Data Center – Ilots Sydney et Adelaïde – Parc d'affaires Paris-Orly-Rungis (94)

Addendum à l'étude d'impact – Rubriques ICPE

**Addendum aux pièces du DAE – Gestion des eaux
pluviales**

**Addendum aux pièces du DAE – Réponse à l'avis
défavorable de la DGAC**

1. MODIFICATION DU PRINCIPE DE GESTION DES EAUX PLUVIALES

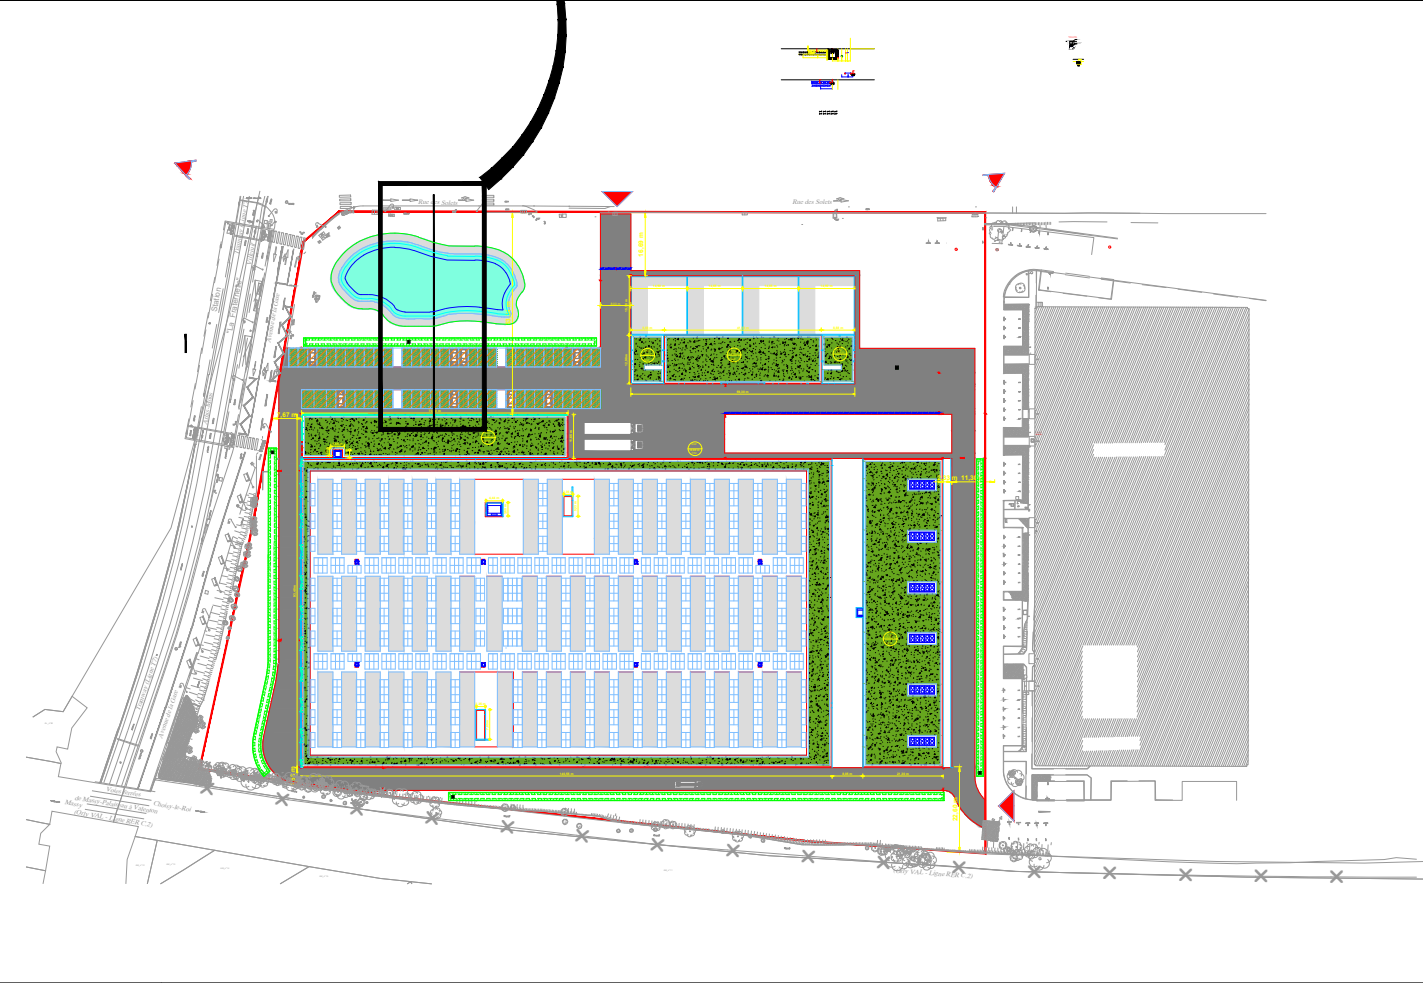
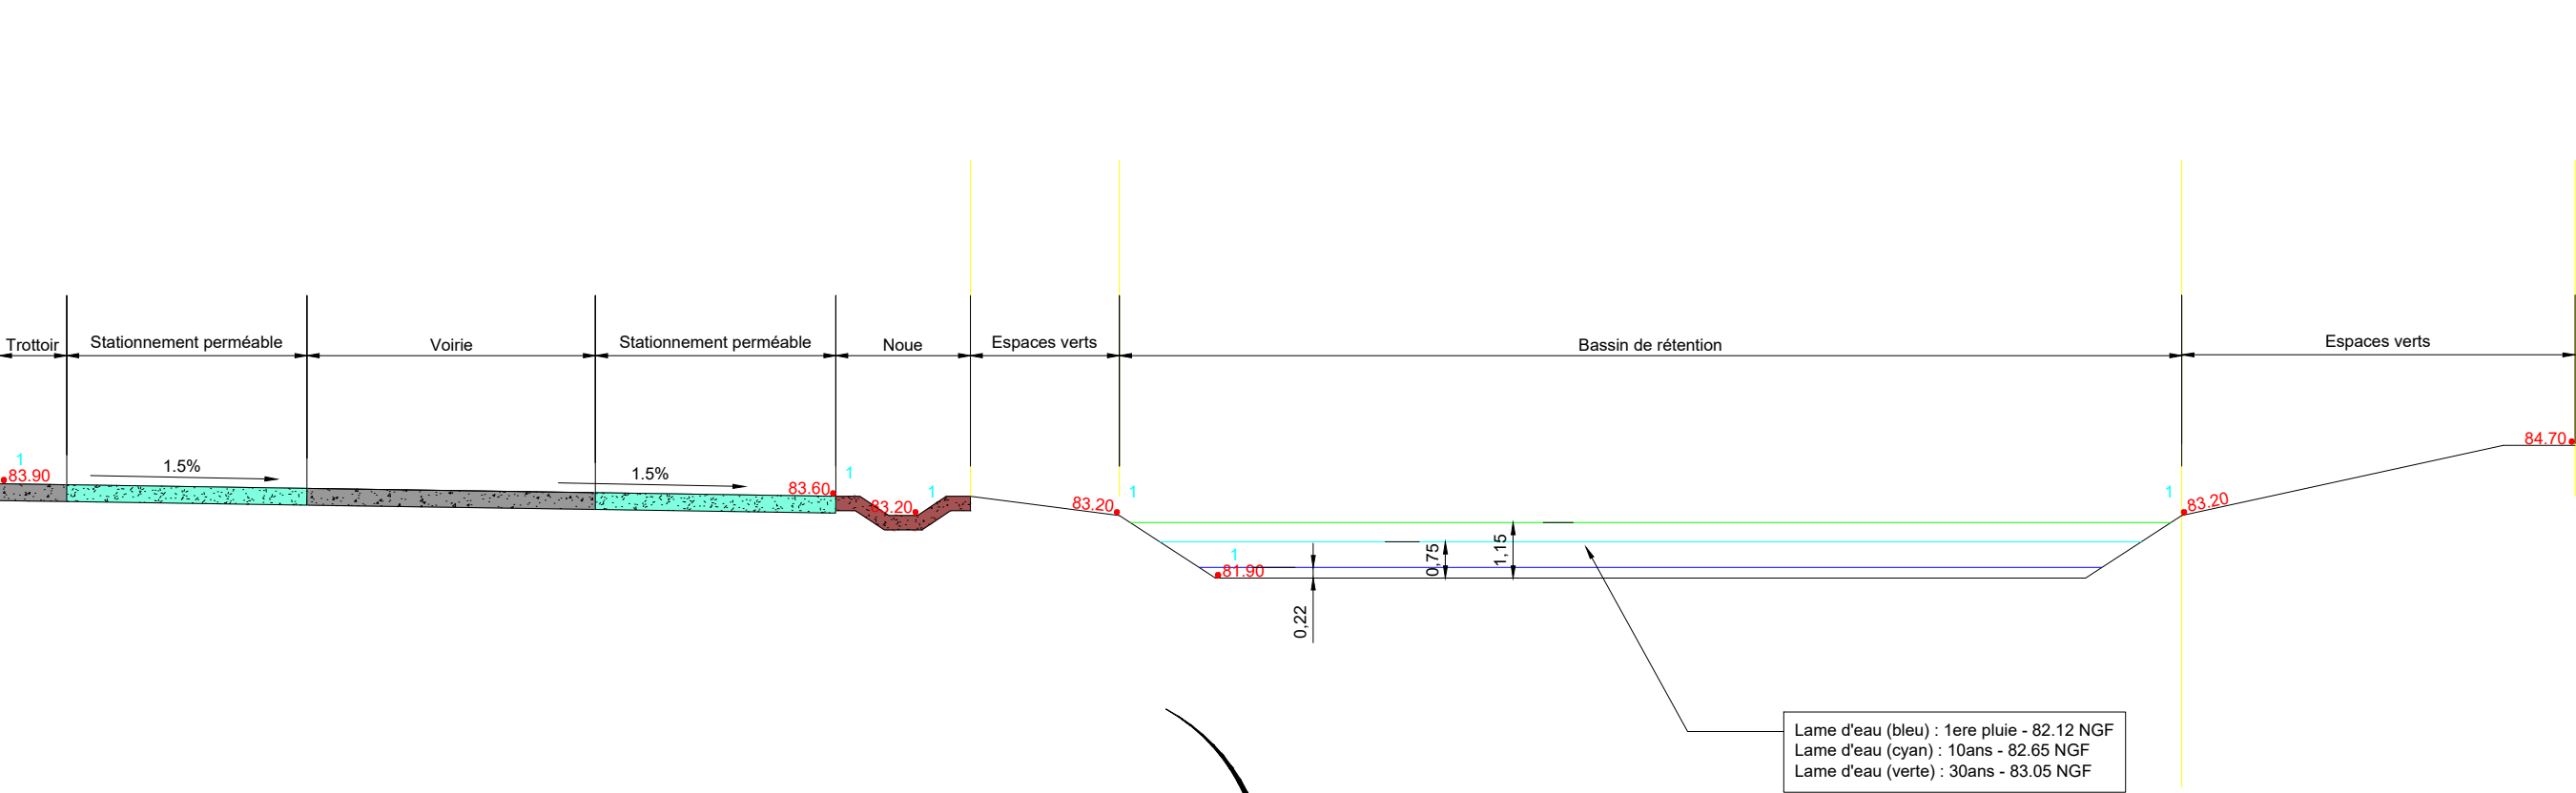
Suite à la demande de suppression des ouvrages de rétention en enterré, nous proposons la mise en place d'une lame d'eau plus importante dans le bassin de rétention/infiltration à ciel ouvert sans rejet au réseau existant.

- L'infiltration des 1eres pluies du bassin versant n°6 (lame d'eau de 22cm depuis le fond du bassin),
- L'infiltration des pluies d'occurrence 10ans du bassin versant n°6 (lame d'eau de 75cm depuis le fond du bassin),
- La gestion de la pluie d'occurrence 30ans de l'ensemble de la parcelle (lame d'eau de 1,15m depuis le fond du bassin).

- **Toiture végétalisée** : 1ere pluie et occurrence 10ans (BV1),
- **Noue au sud** : 1ere pluie et occurrence 10ans (BV2),
- **Noue à l'ouest** : 1ere pluie et occurrence 10ans (BV3),
- **Noue à l'est** : 1ere pluie et occurrence 10ans (BV4),
- **Noue au nord** : 1ere pluie et occurrence 10ans (BV5),
- **Bassin de rétention** : 1ere pluie et occurrence 10ans (BV6) + occurrence 30ans (ensemble de la parcelle).

Nous proposons de conserver un trop-plein de rejet, régulé à 3l/s et gravitaire pour les pluies au-delà de 30ans.

Avis DGAC 18 décembre 2024 plan annexé

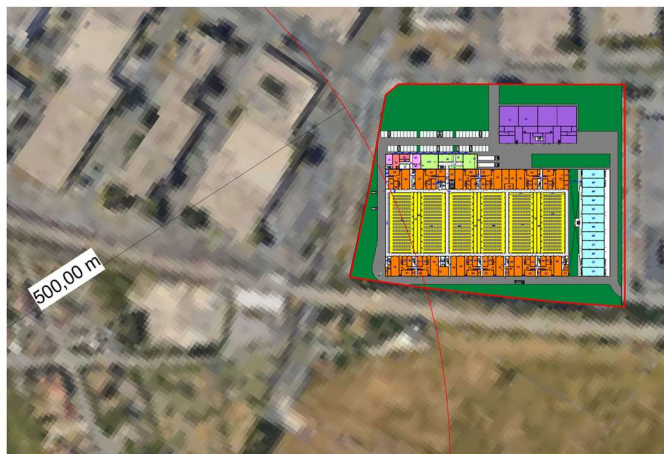
La DGAC a formulé ses contraintes, au regard du plan transmis avec l'avis défavorable nommé « Avis DGAC 18 Décembre 2024 plan annexé ». Il ressort de cet entretien les actions suivantes :

- La maîtrise d'œuvre doit implanter les coordonnées transmises par la DGAC pour définir l'impact de la servitude la plus contraignante dans l'emprise du projet.
- La maîtrise d'œuvre doit proposer une alternative concernant les dispositifs de ventelles, en périphérie de la toiture technique, avec un matériau différent du métal afin de ne pas créer d'interférence avec les ondes émanant du radar de la DGAC

- Intégration de ventelles en terre cuite, de gamme ARGETON de chez WIENERBERGER, ou produit équivalent.
- Intégration de ces ventelles le long de la façade ouest uniquement en conservant les ventelles métalliques, prévues initialement, le long des façades Nord, Sud et Est.

⇒ **La DGAC a approuvé le produit proposé ainsi que la localisation de ces ventelles le long de la façade ouest**

Intégration de l'obstacle transmis par la DGAC dans l'emprise projet

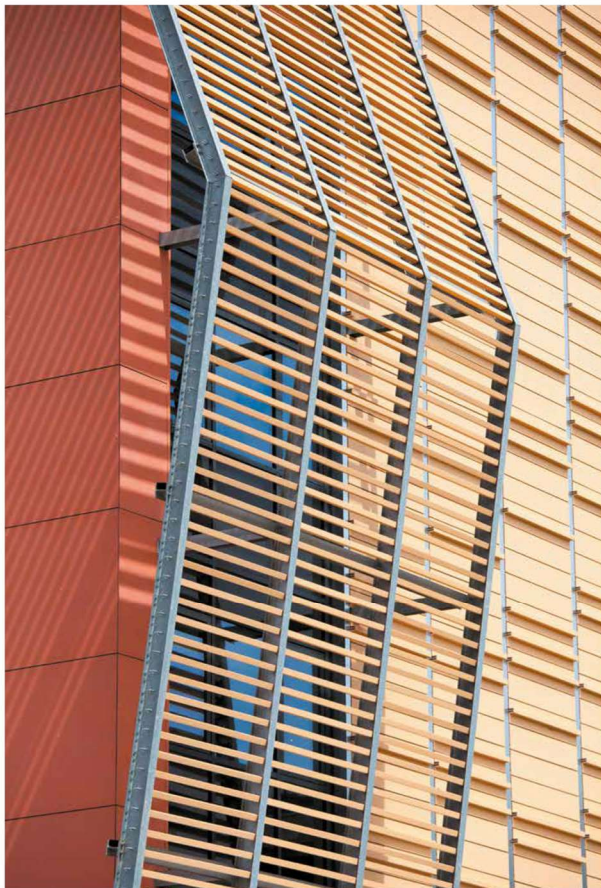
Impacts de la servitude sur le projet : 1200 m² soit 4% de l'emprise totale

Extrait élévation façade ouest : permis de construire initial

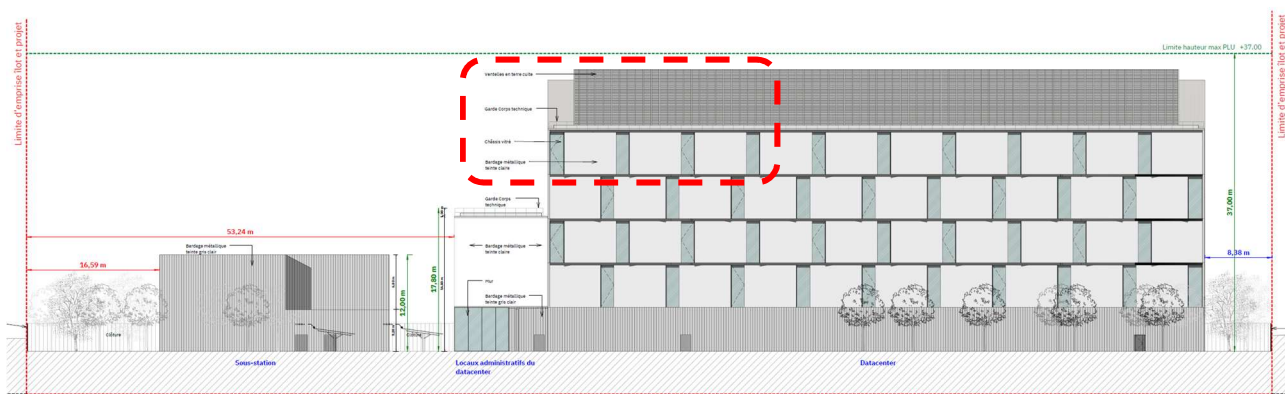
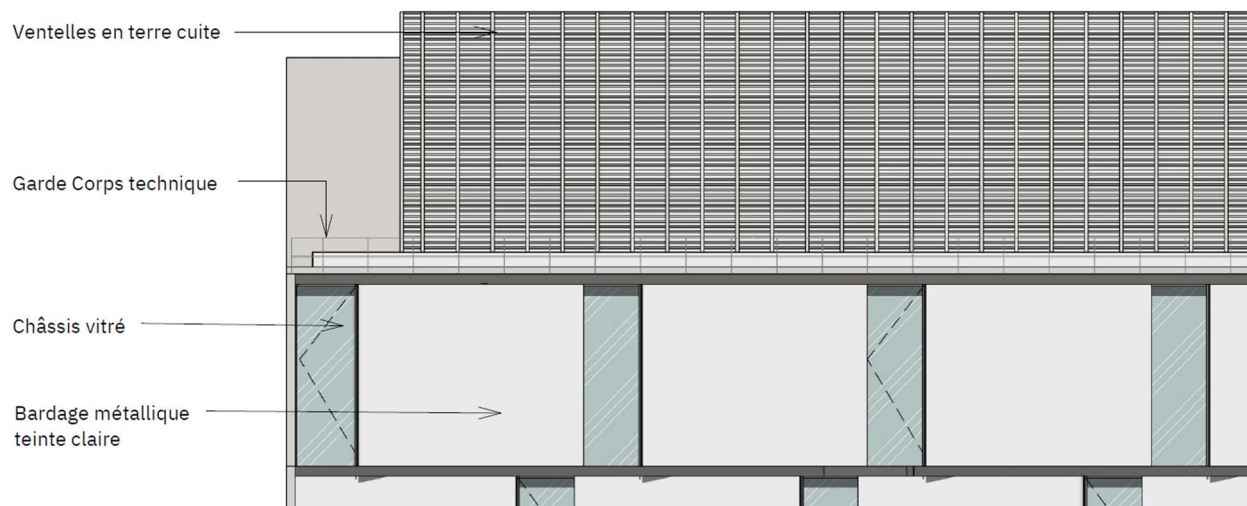
- Intégrer ces ventelles en terre cuite sur la façade ouest du bâtiment, tout en conservant les ventelles actuelles métalliques sur le reste des façades (nord, Est et Sud).
- Proposer des ventelles de couleurs gris clair afin de créer une homogénéité avec les ventelles implantées sur le reste des façades.

Les documents ci-dessous, extraits d'élévations de la façade ouest, permettent d'apprécier les faibles impacts de cette solution :

- La hauteur des bâtiments reste inchangée par rapport au dossier de permis de construire initial
- La modénature des ventelles est orientée de la même façon par rapport au dossier de permis de construire initiale
